改善箇所説明図

シートベルト

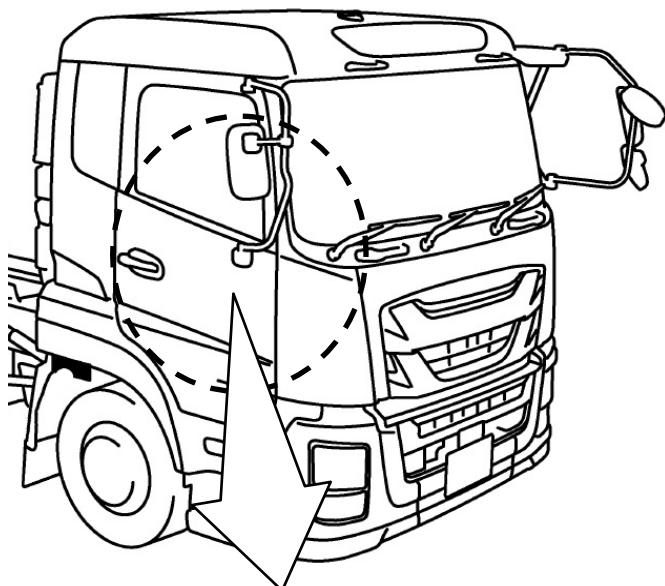
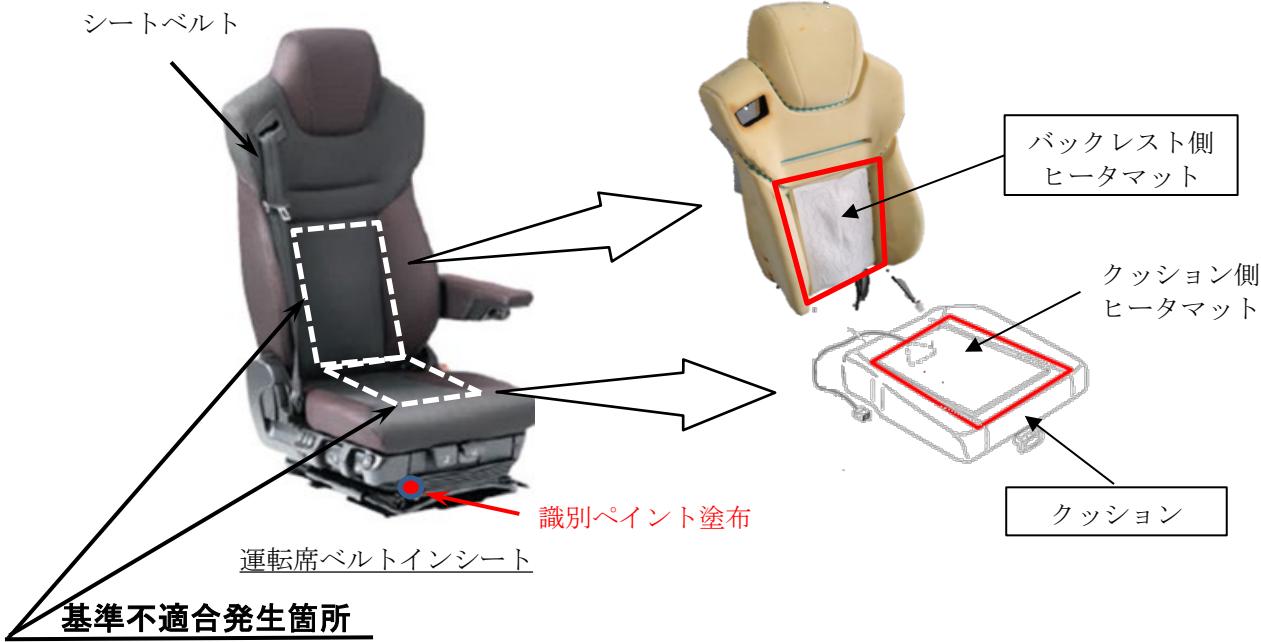
ヒータ付きベルトイントインシート搭載車において、ヒータ線と電源線を接続するカシメ作業が不適切なため、ヒータ線と電源線が十分にカシメられていないものがある。そのため、配線同士が部分接触を起こし、接触部の電気抵抗が大きくなるため、スリーブの周辺温度が異常上昇し、運転者が火傷、最悪の場合、火災に至るおそれがある。

全車両、バックレスト側ヒータマットとクッションを対策品に交換する。
但し、部品の準備に時間を要するため、対策品に交換するまでヒータを使用することを一時控えるようにユーザーに周知を行う。

注：□は、交換する部品を示す。

識別：作業完了車には、シートレールの締結ボルトに赤ペイントを塗布する。
